# Accessibilité aux personnes handicapées d'un ERP

## RAPPORT DE DIAGNOSTIC

### Cité administrative et 2-4 rue de l'Arquebuse

### Rapport de diagnostic accessibilité n° 000815521500086

## Fiche n°2

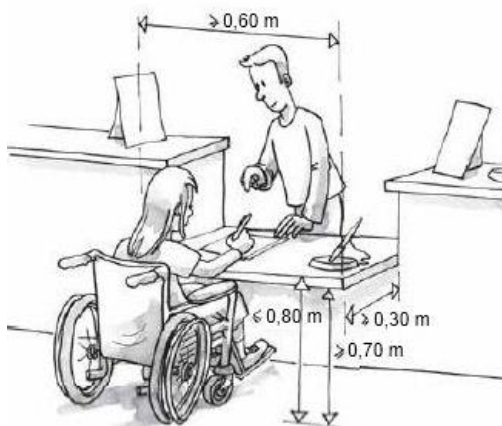
Localisation:	Cité administrative
	Banque d'accueil
	RDC
	Accueil
Maillon:	Etre accueilli - s'informer

1	OUI	L'équipement ou partie du mobilier pour lire, écrire ou utiliser un clavier n'est pas accessible aux personnes handicapées	2	4	4	4

N°	Solutions	Nature de la solution	Estimation € HT
1	Poser une tablette complémentaire au niveau de la banque d'accueil avec un plan supérieur à une hauteur d'au plus 0,80 m et un vide en partie inférieure ayant une profondeur d'au moins 0,30 m, une largeur d'au moins 0,60 m et une hauteur d'au moins 0,70 m. Cette tablette sera positionnée de sorte à ne pas créer un obstacle dans la circulation. / Corps d'état: Menuiserie intérieure	Léger	800 €HT

### Fiche n°3

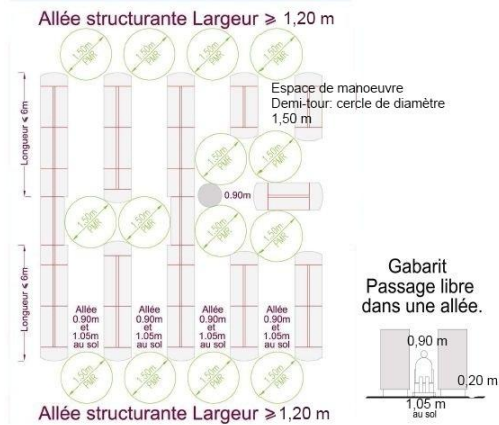
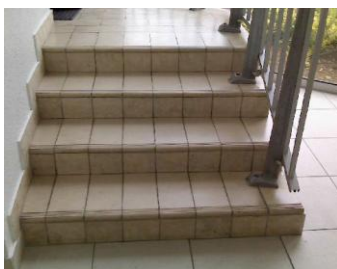
Localisation:	Cité administrative
	Circulation du RDC
	RDC
	Dégagement
Maillon:	Circuler au RDC

1	OUI	La largeur de l'allée est insuffisante	2	4	4	4

N°	Solutions	Nature de la solution	Estimation € HT
1	Réorganiser et/ou déplacer les rayonnages et/ou portiques pour retrouver une largeur de passage d'au moins 1,20 m pour les allées structurantes. Les allées secondaires ont une largeur d'au moins 0,90 m (et 1,05 m au sol sur une hauteur de 0,20 m) et un espace de manœuvre demi-tour est aménagé tous les 6 m et chaque croisement d'allées. / Corps d'état: Aménagement et équipements intérieurs	Léger	500 €HT

### Fiche n°4

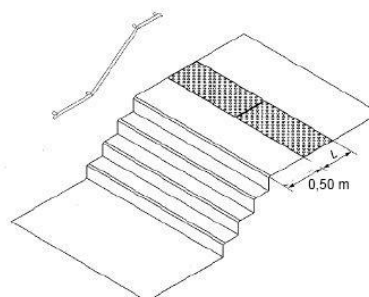
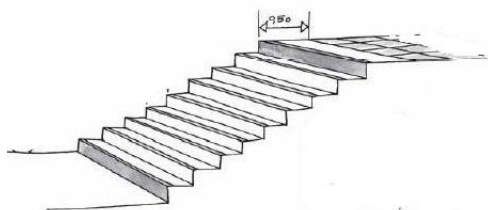
Localisation:	Cité administrative
	Circulation du RDC
	RDC
	Escaliers Arrière du bâtiment Club Léo Lagrange
Maillon:	Circuler au RDC

1	OUI	Les caractéristiques de l'escalier liées à la sécurité d'usage ne sont pas respectées	3	1	4	4

N°	Solutions	Nature de la solution	Estimation € HT
1	Poser un rappel tactile et contrasté à 50 cm (ou 28 cm selon la configuration) de la première marche, un revêtement contrasté sur la première et dernière contremarches et un contraste sur 3 cm en horizontal sur les nez de marches	Léger	750 €HT

### Fiche n°5

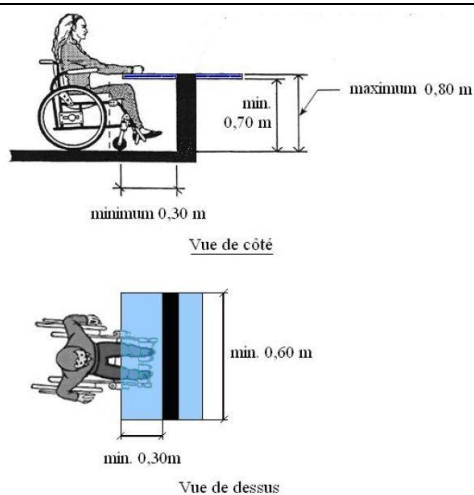
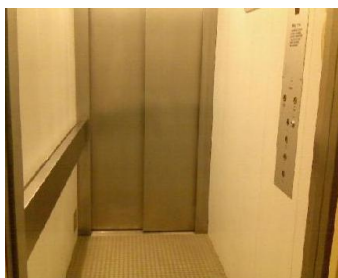
Localisation:	Cité administrative
	Bureau
	RDC
	Bureau
Maillon:	Utiliser les fonctionnalités du RDC

1	OUI	L'équipement ou partie du mobilier pour lire, écrire ou utiliser un clavier n'est pas accessible aux personnes handicapées	2	4	4	4

N°	Solutions	Nature de la solution	Estimation € HT
1	Remplacer ou modifier le mobilier par au moins un mobilier accessible. Il est accessible par un cheminement d'une largeur d'au moins 1,20 m, comporte à son droit un espace d'usage horizontal de 1,30 x 0,80 m. Le mobilier nécessitant de lire un document, écrire ou utiliser un clavier présente un plan supérieur à une hauteur d'au plus 0,80 m et un vide en partie inférieur avec une profondeur d'au moins 0,30 m, une largeur d'au moins 0,60 m et une hauteur d'au moins 0,70 m. Il est repéré par un contraste visuel ou un éclairage (Commentaire: Concerne tous les mobiliers du site. Cette exigence ne concerne que les bureaux où le public aurait besoin de lire, écrire ou utiliser un clavier) / Corps d'état: Menuiserie intérieure	Léger	18000 €HT

### Fiche n°6

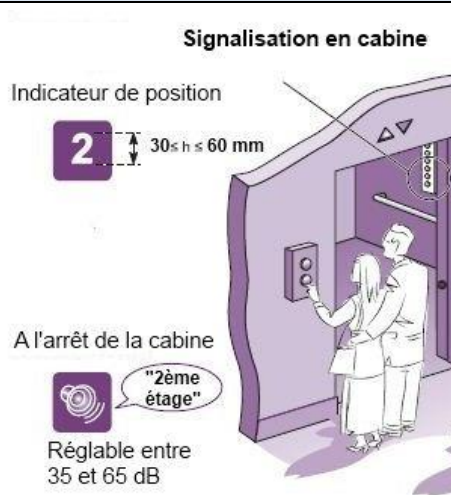
Localisation:	Cité administrative
	Ascenseur
	Etage 3
	Ascenseur
Maillon:	Accéder aux étages

1	OUI	Absence de signalisation visuelle (entre 30 et 60 mm) en cabine et de message vocal indiquant l'étage	4	2	2	2

N°	Solutions	Nature de la solution	Estimation € HT
1	Installer un système donnant un message vocal indiquant la position d'arrêt de la cabine et un indicateur visuel de la position de la cabine avec des caractères d'une hauteur comprise entre 30 et 60 mm.	Léger	300 €HT

### Fiche n°7

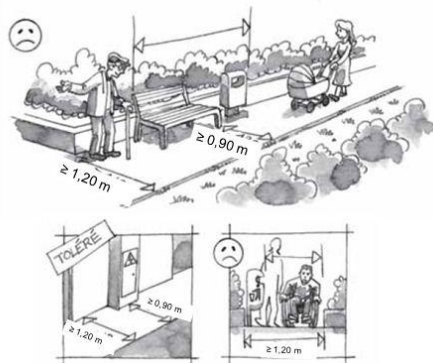
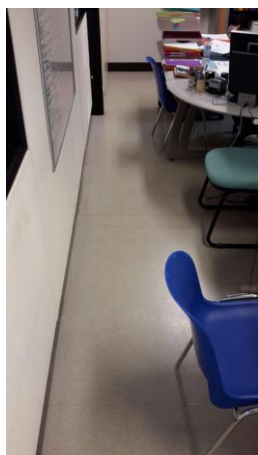
Localisation:	Cité administrative
	Circulation des étages
	Etage 1
	Allée
Maillon:	Circuler aux étages

1	OUI	Le rétrécissement n'est pas ponctuel ou est inférieur à 0,90 m	2	4	4	4

N°	Solutions	Nature de la solution	Estimation € HT
1	Déplacer ou supprimer l'obstacle afin d'élargir le cheminement afin que sa largeur soit d'au moins 1,20 m. En cas de rétrécissement ponctuel sur une faible longueur, sa largeur est d'au moins 0,90 m. / Corps d'état: Aménagement et équipements intérieurs	Léger	300 €HT

### Fiche n°8

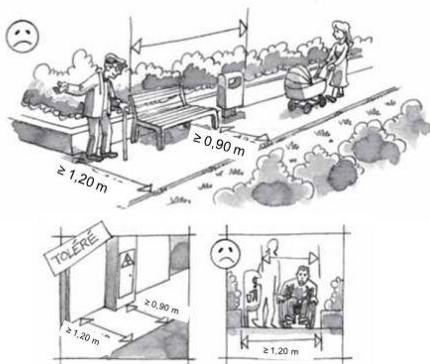
Localisation:	Cité administrative
	Circulation des étages
	Etage 3
	bureau
Maillon:	Circuler aux étages

1	OUI	Le rétrécissement n'est pas ponctuel ou est inférieur à 0,90 m	2	4	4	4
2	OUI	Le rétrécissement n'est pas ponctuel ou est inférieur à 0,90 m	2	4	4	4

N°	Solutions	Nature de la solution	Estimation € HT
1	Déplacer ou supprimer l'obstacle afin d'élargir le cheminement afin que sa largeur soit d'au moins 1,20 m. En cas de rétrécissement ponctuel sur une faible longueur, sa largeur est d'au moins 0,90 m. / Corps d'état: Aménagement et équipements intérieurs	Léger	300 €HT
2	Déplacer ou supprimer l'obstacle afin d'élargir le cheminement afin que sa largeur soit d'au moins 1,20 m. En cas de rétrécissement ponctuel sur une faible longueur, sa largeur est d'au moins 0,90 m. / Corps d'état: Aménagement et équipements intérieurs	Léger	300 €HT

### Fiche n°10

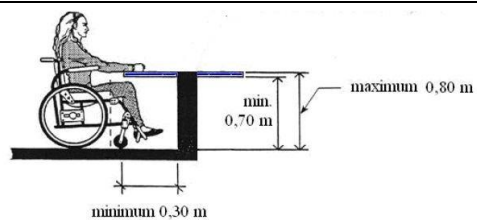
Localisation:	Cité administrative
	Bureau
	Etage 3
	Bureau
Maillon:	Utiliser les fonctionnalités des étages

1	OUI	L'équipement ou partie du mobilier pour lire, écrire ou utiliser un clavier n'est pas accessible aux personnes handicapées	2	4	4	4

N°	Solutions	Nature de la solution	Estimation € HT
1	Remplacer ou modifier le mobilier par au moins un mobilier accessible. Il est accessible par un cheminement d'un largeur d'au moins 1,20 m, comporte à son droit un espace d'usage horizontal de 1,30 x 0,80 m. Le mobilier nécessitant de lire un document, écrire ou utiliser un clavier présente un plan supérieur à une hauteur d'au plus 0,80 m et un vide en partie inférieur avec une profondeur d'au moins 0,30 m, une largeur d'au moins 0,60 m et une hauteur d'au moins 0,70 m. Il est repéré par un contraste visuel ou un éclairage / Corps d'état: Menuiserie intérieure	Léger	1500 €HT

### Fiche n°11

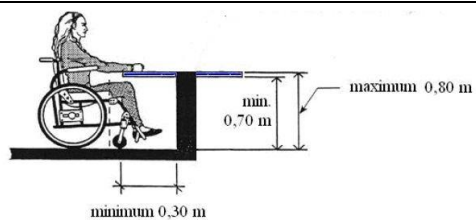
Localisation:	Cité administrative
	Bureau
	Etage 3
	Accueil
Maillon:	Utiliser les fonctionnalités des étages

1	OUI	L'équipement ou partie du mobilier pour lire, écrire ou utiliser un clavier n'est pas accessible aux personnes handicapées	2	4	4	4

N°	Solutions	Nature de la solution	Estimation € HT
1	Remplacer ou modifier le mobilier par au moins un mobilier accessible. Il est accessible par un cheminement d'une largeur d'au moins 1,20 m, comporte à son droit un espace d'usage horizontal de 1,30 x 0,80 m. Le mobilier nécessitant de lire un document, écrire ou utiliser un clavier présente un plan supérieur à une hauteur d'au plus 0,80 m et un vide en partie inférieur avec une profondeur d'au moins 0,30 m, une largeur d'au moins 0,60 m et une hauteur d'au moins 0,70 m. Il est repéré par un contraste visuel ou un éclairage / Corps d'état: Menuiserie intérieure	Léger	1500 €HT
